# 島根原子力発電所 2号炉

## 地震による損傷の防止

### (コメント回答)

[地下水位の設定]

2-2図 地下水位低下設備（既設）の概要図

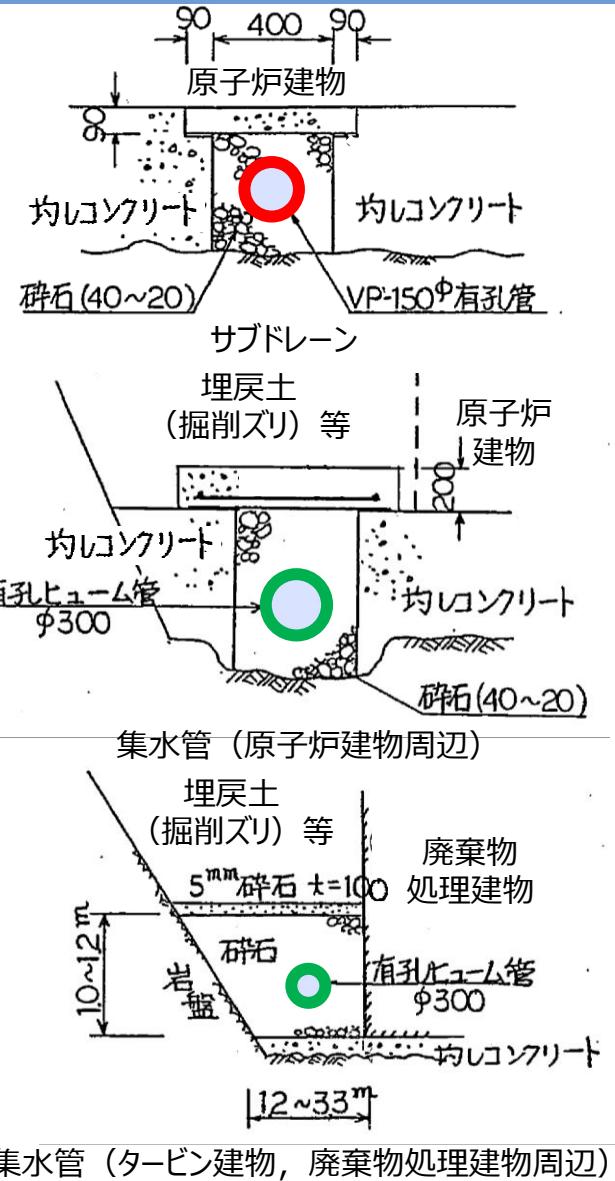
- 詳細設計段階で新設の地下水位低下設備の有効範囲と効果を検討する方針に関して、既設の地下水位低下設備を構成する各部位の役割を期待する部位と期待しない部位を明確にし、役割を期待する部位の要求機能、基準地震動Ssに対して想定する損傷形態、性能及びその性能を期待できる根拠等を整理して説明すること。
- 再現解析によるモデルの妥当性確認について、前提となる既設の地下水位低下設備の詳細構造を説明すること。
- 既設地下水位低下設備は信頼性が低いとしているが、基準地震動Ss等による損傷で他の施設等に波及影響を与えることがないか説明すること。
- 既設のドレンについて、管路ではなく周辺の碎石相当として取扱うとしているが、基準地震動Ss時に碎石の間に土砂が流入する等して集水機能が低下する等が考えられるため、碎石相当の透水係数を適用できるのか説明すること。

- 地下水位低下設備（既設）の機能に期待しない（ドレンは碎石及び土砂が流入して集水機能が低下した状態、揚水ポンプは稼働しない状態とし、揚水経路としない）ことを明記。（P14,26,35,62）
- 地下水位低下設備（既設）の詳細構造を説明。（P15,16）
- 地下水位低下設備（既設）は、耐震性または設置環境の観点から、基準地震動Ss等による損傷で他の施設等に波及影響を与えることがないことを説明。なお、既設のサブドレンピットの評価結果については詳細設計段階で説明する。（P61）
- 既設のドレン（サブドレン、集水管及び接続枠）は岩盤や構造物に囲まれており、周囲を碎石で埋め戻しているため、機能に期待しない場合においては、碎石相当の透水係数を設定していた。しかしながら、万が一、経年的に周囲の埋戻土からの土砂流入により通水面積の減少が発生した場合、確実に土砂を除去できないため、碎石の間に土砂が流入した状態を仮定し、埋戻土（掘削ズリ）相当の透水係数に見直す。（P59,60）

- 地下水位低下設備（既設）は、各施設周囲の岩盤上に設置されたサブドレーン（硬質ポリ塩化ビニル製有孔管（ $\phi 150\text{mm}$ ））、集水管（有孔遠心力鉄筋コンクリート管（ $\phi 300\text{mm}$ ））及び接続枠を介してサブドレンピットに集水し、揚水ポンプ・配管を介して構内排水路へ排水する構造となっている。
- 地下水位低下設備（既設）平面図及びサブドレン、集水管の断面図を2-2図に示す。

3-6図 地下水位の経時変化例

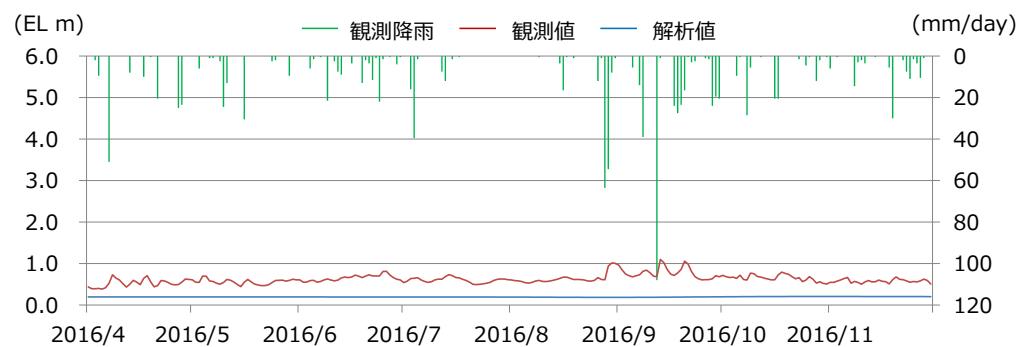
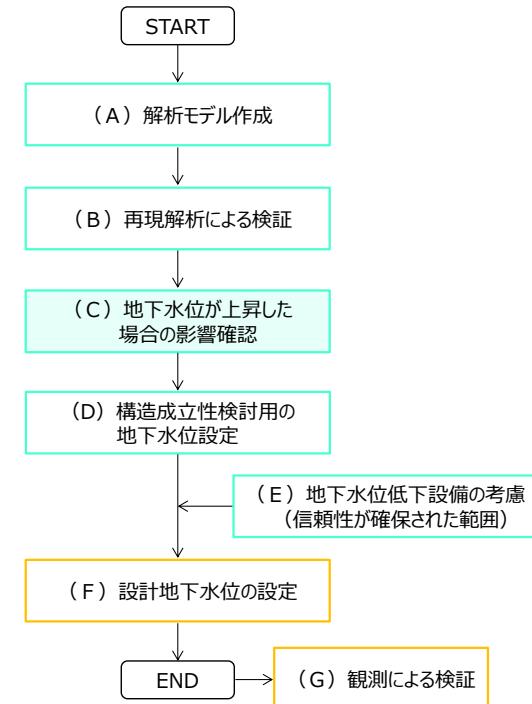
- 地下水位低下設備に期待しない各施設の地下水位について、三次元浸透流解析から地下水位を設定する方法及びプロセスの方針を示し、その保守性を説明すること。
- 三次元浸透流解析の再現解析のうち参考として実施した非定常解析については、解析値の観測降雨に対する感度が低いため、その理由を考察すること。
- 地下水位低下設備について、揚圧力低減及び液状化影響低減の効果を期待することを踏まえた基準適合上の位置付けとその考え方を説明すること。

- 再現解析において、参考として非定常解析を実施し、水位の経時変化について3-6図のとおり確認した。主要建物周辺の代表点としてNo.1孔を、高台の代表点としてNo.7孔を選定した（3-4図参照）。
- No.1孔は2号炉の北側に位置し、海が近く、埋戻土（掘削ズリ）の層厚の比較的薄い地点である。一方で、No.7孔は敷地の南側に位置し、埋戻土（掘削ズリ）の層厚の比較的厚い地点である。地下水位の経時変化に係る観測値と解析値を比較すると、No.1孔では概ね同程度であり、No.7孔では解析値が観測値を上回っている。
- また、降雨時の地下水位の反応について観測値と解析値を比較すると、観測値は降雨と連動して地下水位が変化しているが、解析値は観測値と比較して地下水位の感度が小さい。この理由として、局所的に潜在する割れ目や水みち、主要建物周辺工事の影響等が挙げられるが、再現解析の解析モデルに反映できていない。
- 今後、解析モデルへの反映の可否を含めて検討し、非定常解析の位置付け及び非定常解析の信頼性を向上させるための取り組みについて、詳細設計段階で説明する。
- それぞれの観測孔における地下水位の経時変化の傾向を以下に示す。

埋戻土（掘削ズリ）の層厚が薄いNo.1孔の観測値によると、降雨等に伴い地下水位の上昇が認められるものの、大きな変動は確認されず、概ねEL0～+1mの間を推移している。また、解析値でも概ね同程度で推移していることを確認した。

埋戻土（掘削ズリ）の層厚が厚いNo.7孔の観測値によると、降雨等による水位上昇後、緩やかに低下する傾向にあり、概ねEL+5～6mの間を推移している。一方で、解析値では、それよりも高い概ねEL+6～7mの間を推移していることを確認した。

添付10-1図 現場透水試験結果  
( $C_H$ 級,  $C_M$ 級及び $C_L$ 級岩盤)

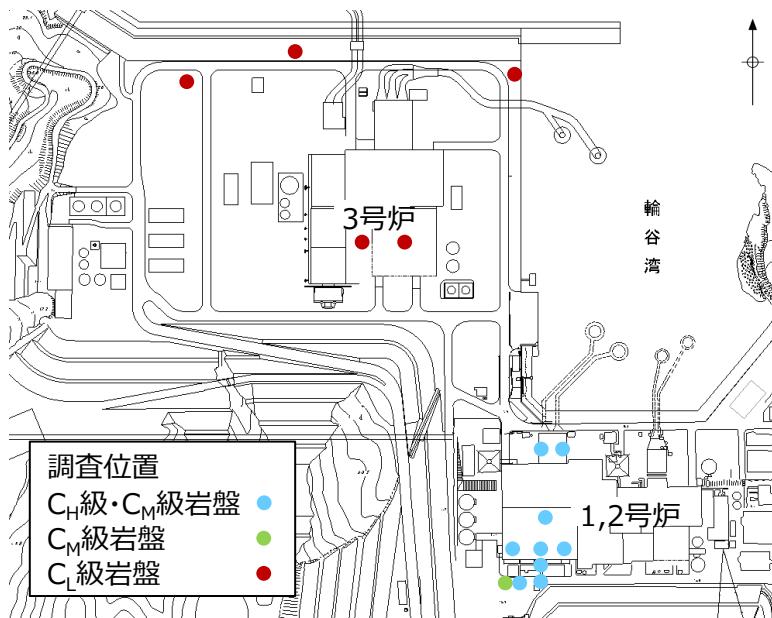
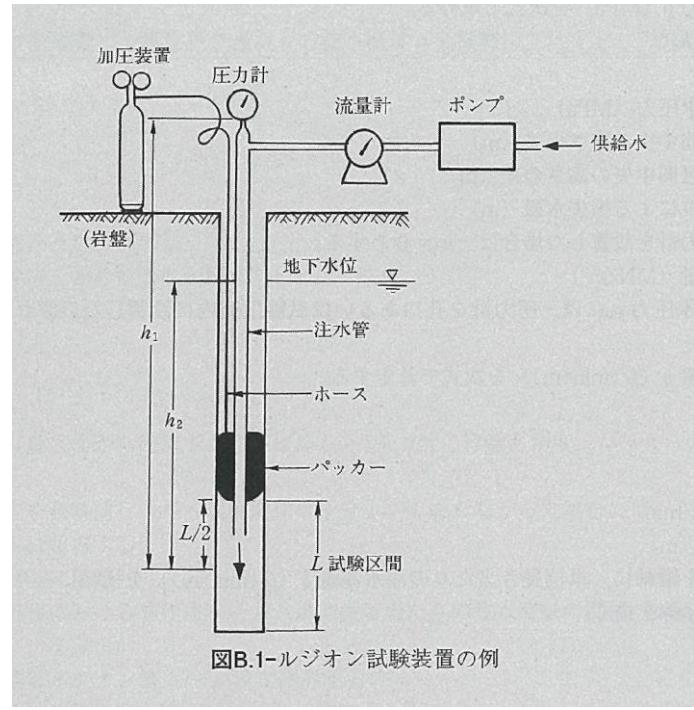
- 再現解析に用いる地盤の透水係数について、ボーリング調査等による地盤状況、試験等による具体的な設定方法及び設定プロセスを示し、その妥当性を説明すること。
- 浸透流解析で用いた透水係数について、岩級区分のD級のみ他の岩級と設定方法が異なる理由及び埋戻し土の透水係数が建設時工認の値に比べかなり大きくなっている理由を説明すること。

- 再現解析に用いる地盤の透水係数については、解析の精度向上を目的として、敷地の岩級に合わせて透水係数を設定することとしC<sub>H</sub>級～C<sub>L</sub>級の岩盤は現場透水試験（ルジオン試験）より、D級は後段での説明のとおりクレーガーの方法により、埋戻し土（掘削ズリ）及び砂礫層は現場透水試験（回復法）より、それぞれ透水係数を求めていることを説明。（P88～92）
- 浸透流解析で用いた透水係数は、地盤工学会基準に基づく現場透水試験（ルジオン試験、回復法）により求めているが、D級岩盤は主として地山の表層に薄く分布していることから、現場透水試験（ルジオン試験）の試験区間長（通常5m）を確保できないため、現場透水試験による透水係数の取得が困難であることから、粒度試験結果からクレーガーの方法（地盤工学会）により透水係数を設定していることを説明。また、建設時工認の埋戻し土の透水係数は、工学的な観点から岩盤の透水係数より1オーダー大きな値とすることで地下水位を保守的に評価することに重点を置き、現場透水試験によらず透水係数を設定しており、今回、解析の精度向上を目的として地盤工学会基準の現場透水試験（回復法）を実施し、直接的に透水係数を求めて設定したことにより値が異なっていることを説明。（P89～92）

- 建設時工認では、原子炉建物直下に分布する頁岩・凝灰岩（上層部）及び頁岩・凝灰岩（下層部）の2種類において、地盤工学会基準の現場透水試験（ルジオン試験）に基づき透水係数を設定していた。
- 今回、3次元浸透流解析を行うに当たり、解析の精度向上を目的として、敷地の岩級に合わせて透水係数を設定する。 $C_H$ 級,  $C_M$ 級岩盤については、建設時工認の現場透水試験より透水係数を設定した。なお、 $C_L$ 級岩盤については2号炉周辺岩盤に分布していないことから、3号敷地造成前の尾根部における現場透水試験より透水係数を設定した。
